W odpowiedzi na wezwanie Wójta Gminy Gorzkowice z dnia 24 listopada 2022 r. znak OŚ.6220.7.2022 w związku z wezwaniem Marszałka Województwa Mazowieckiego z dnia 15 listopada 2022 r. znak ŚRII.7220.58.2022.KM wyjaśniam.

Spis treści

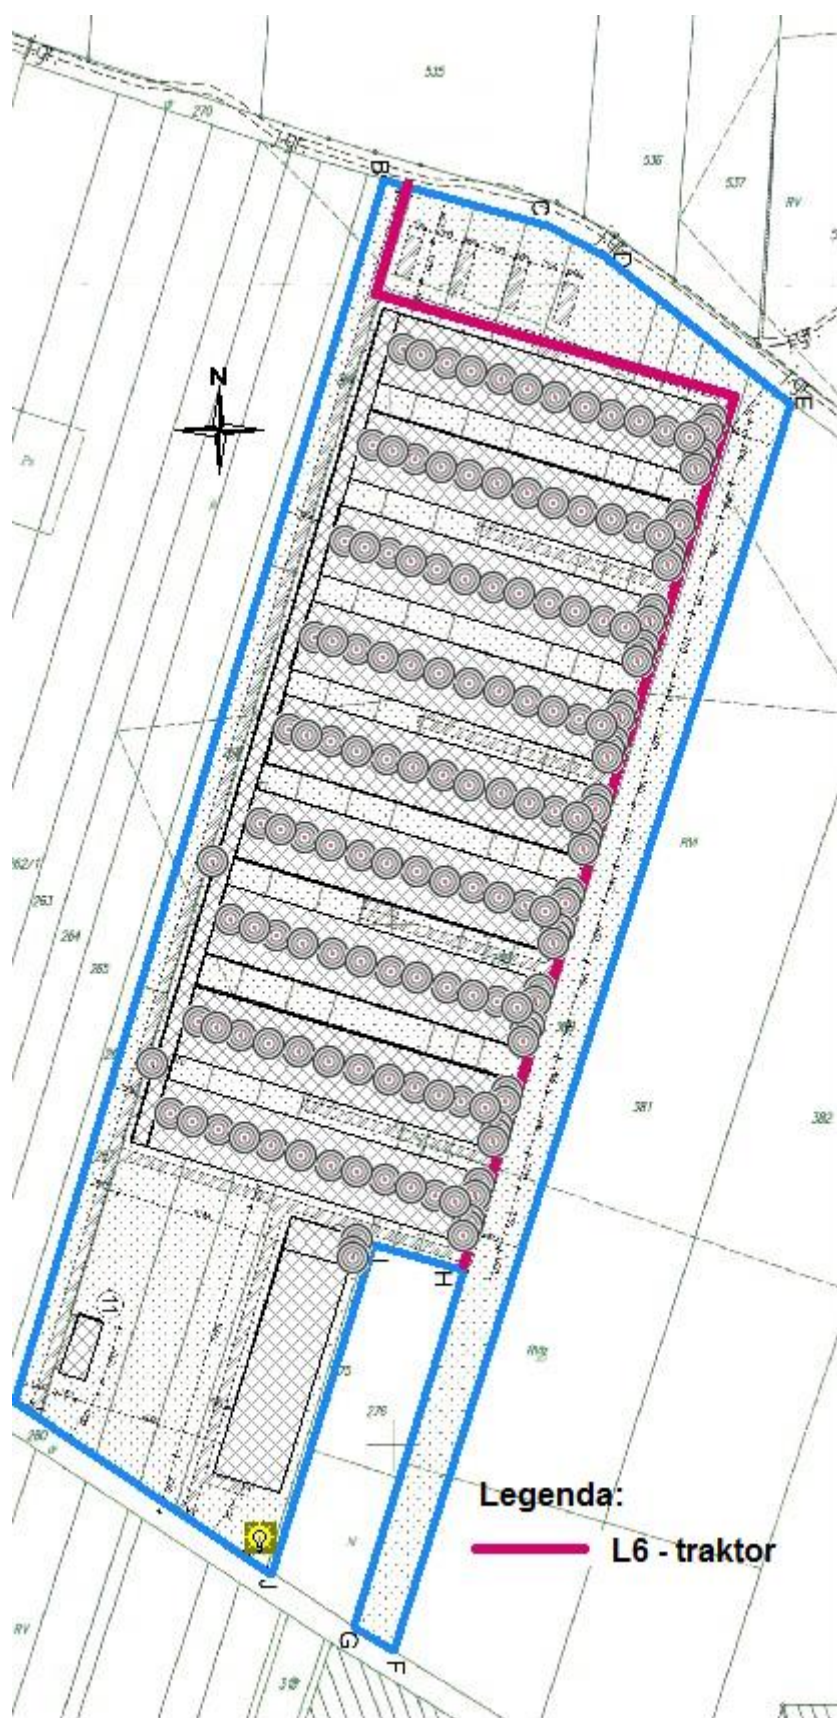
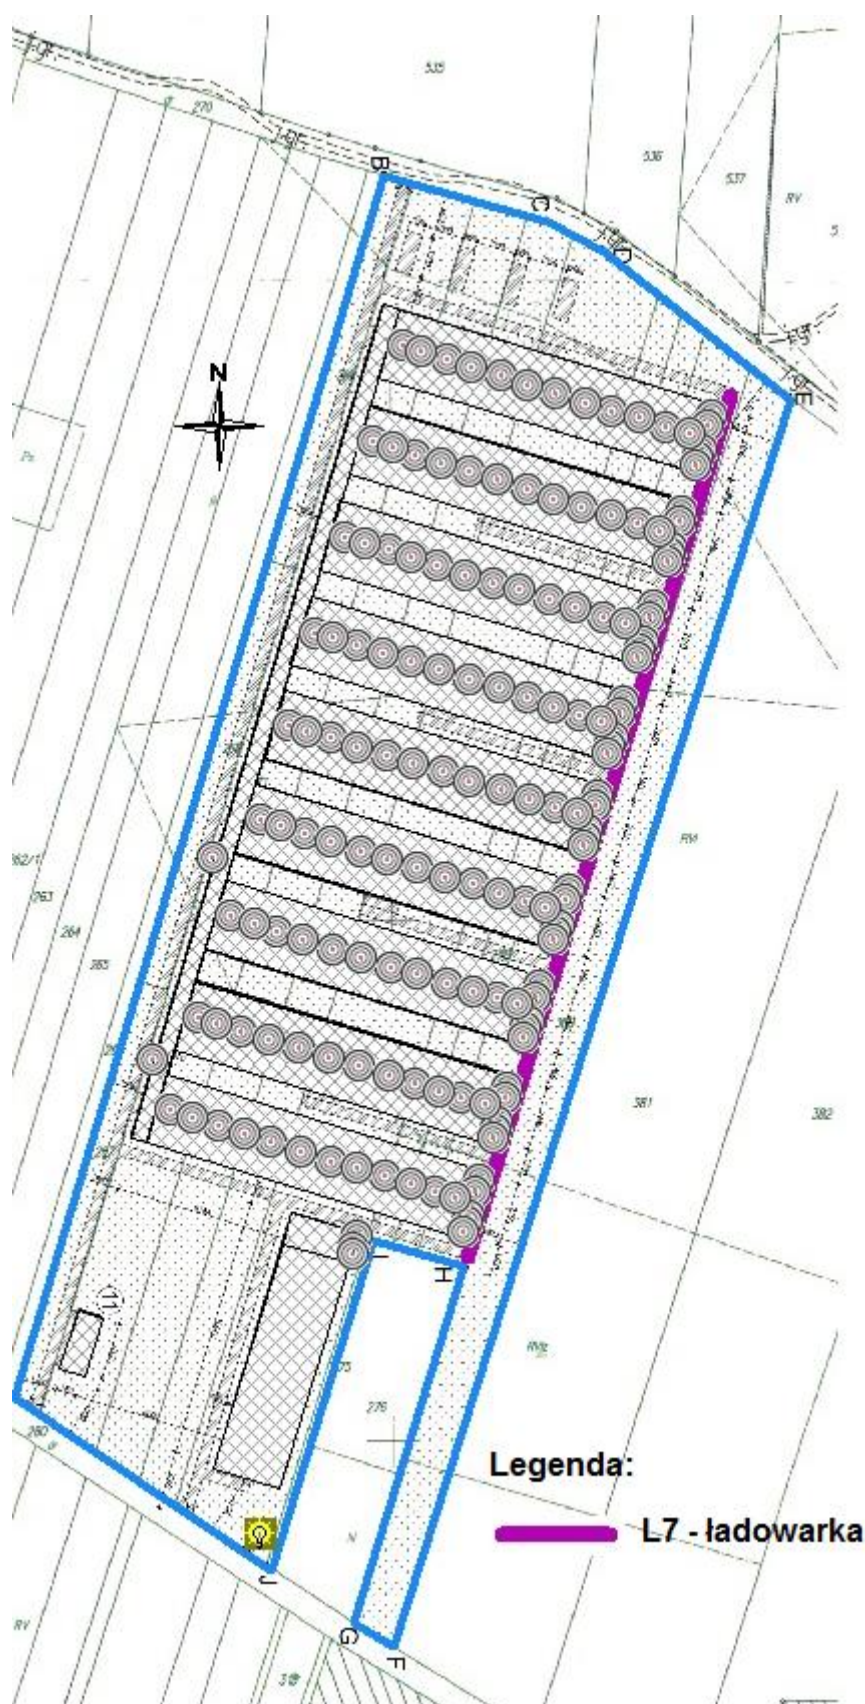
Ad. 7.1.b

Na rysunkach poniżej przedstawiono trasy przejazdów pojazdów oznaczonych zgodnie z nomenklaturą przyjętą w modelu obliczeniowym.

Na rysunkach w punkcie 7.1b przedstawiono trasy przejazdów pojazdów oznaczonych zgodnie z nomenklaturą przyjętą w modelu obliczeniowym i opisem znajdującym się na str. 184 raportu OOŚ.

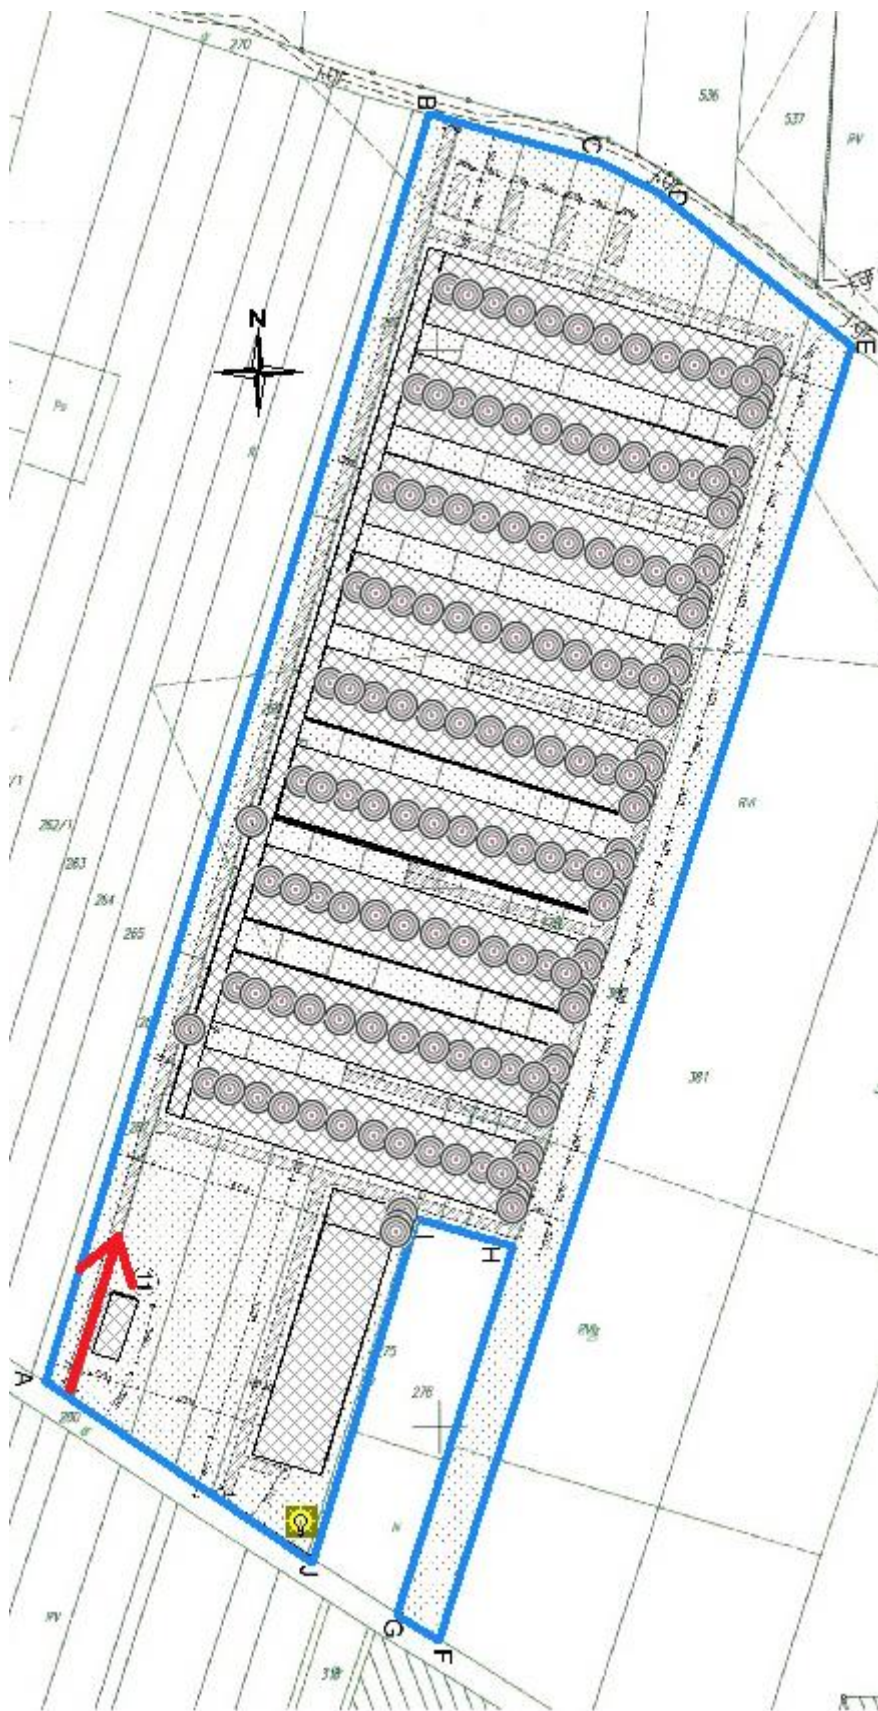
Ad. 7.1.c

Na rysunku poniżej wskazano miejsce wjazdu na teren zakładu.

Rys. 7.10-1 Plan sytuacyjny z oznaczeniem źródeł hałasu wraz z ich lokalizacją

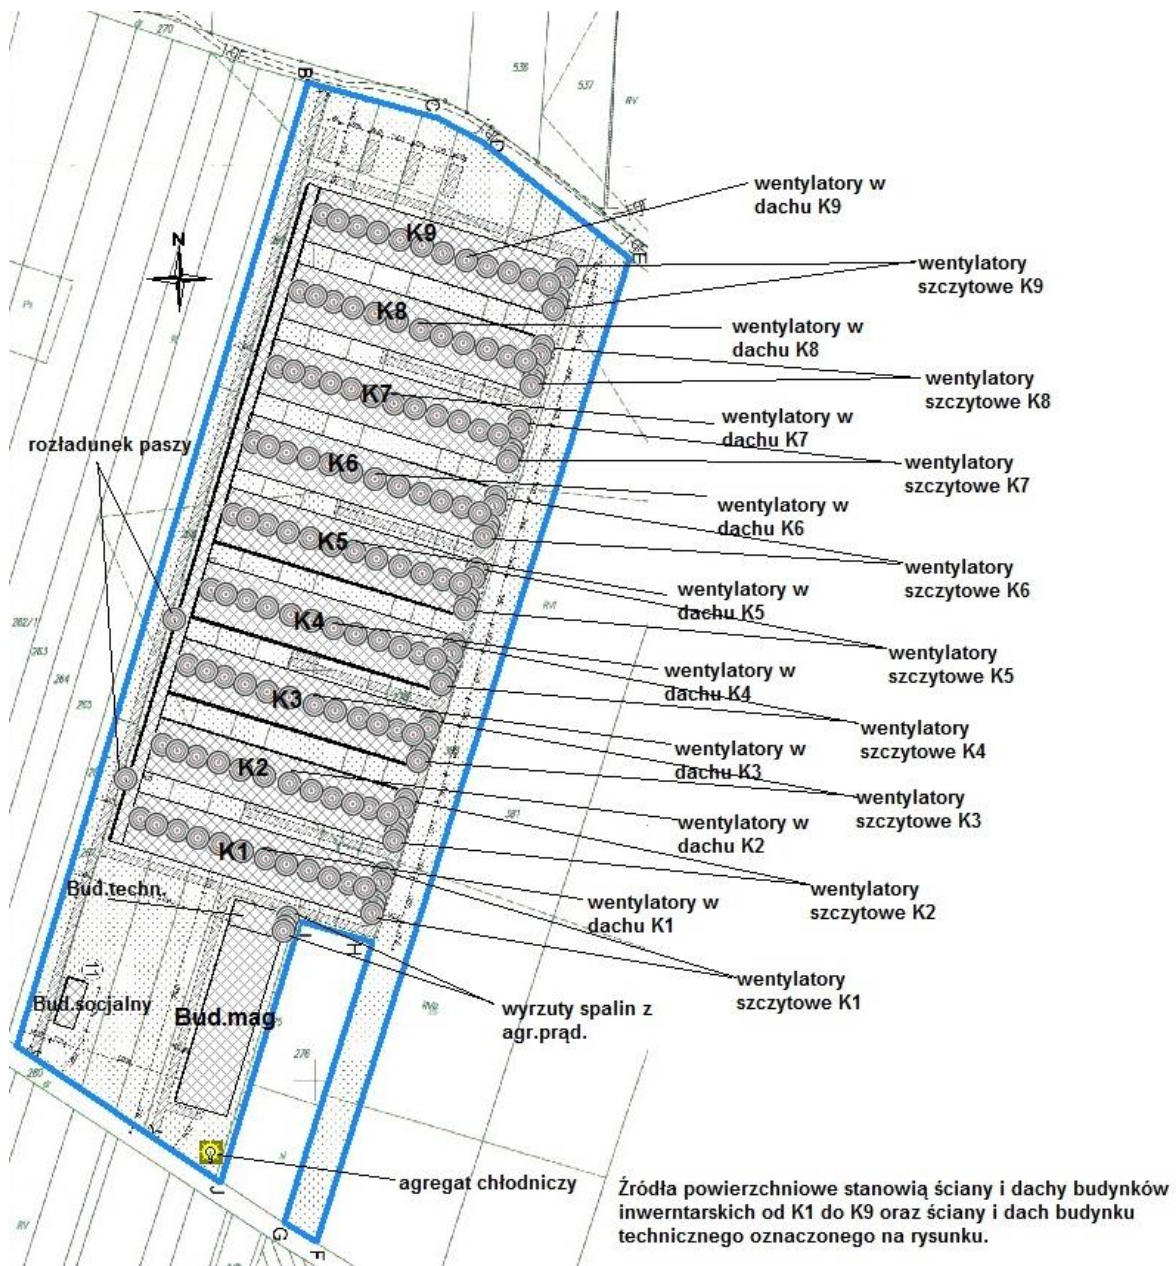
Ad. 7.10.

Na rys. 7.10-1. i . 7.10-2. przedstawiono plan sytuacyjny z czytelnymi oznaczeniami źródeł hałasu wraz z ich lokalizacją.

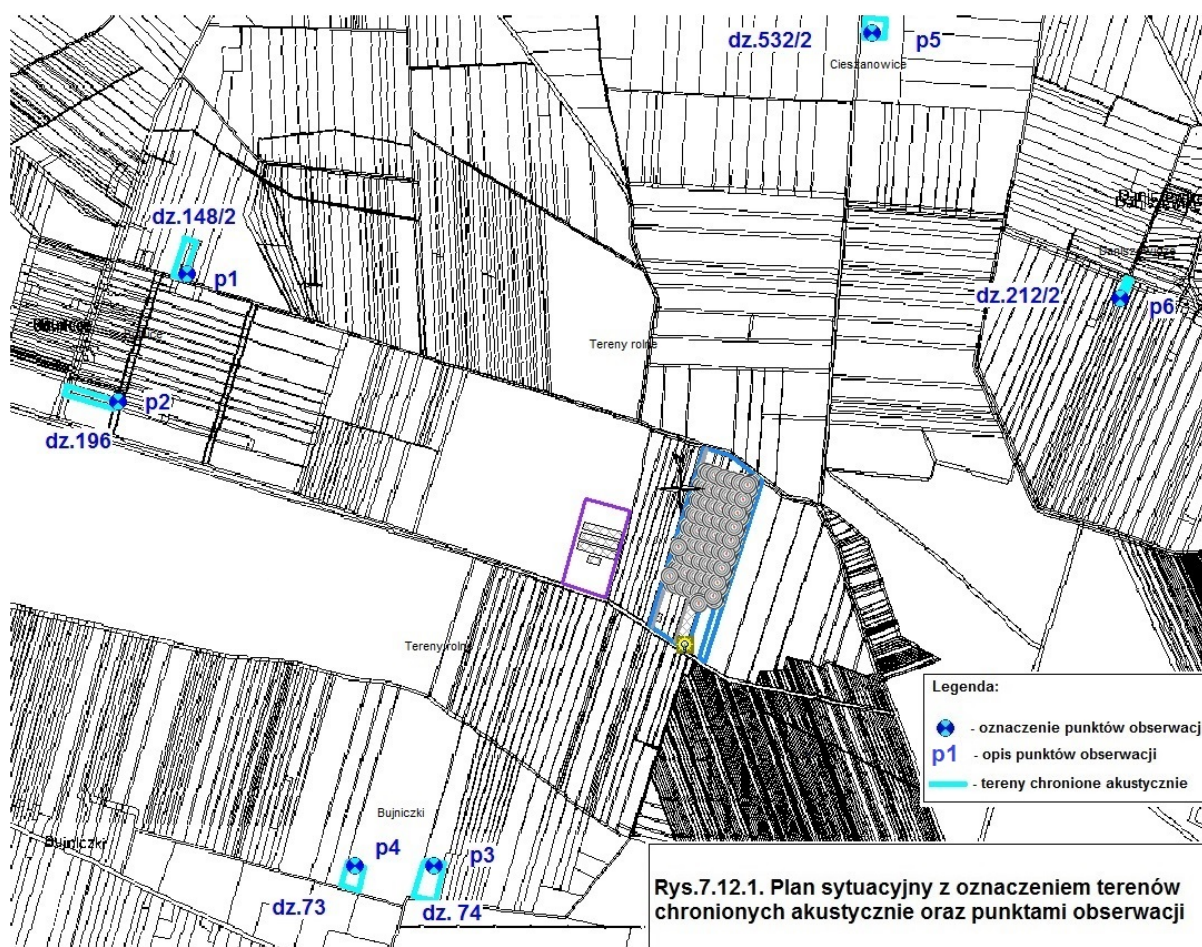
Ad. 7.12.

Na rysunkach poniżej na planie sytuacyjnym przedstawiono mapę z zaznaczonymi terenami chronionymi, punktami obserwacji i oznaczeniami punktów obserwacji zgodnymi z opisem jak w raporcie OOŚ. Plan sytuacyjny z terenami chronionymi akustycznie stanowi załącznik nr IV.7.12.(1).
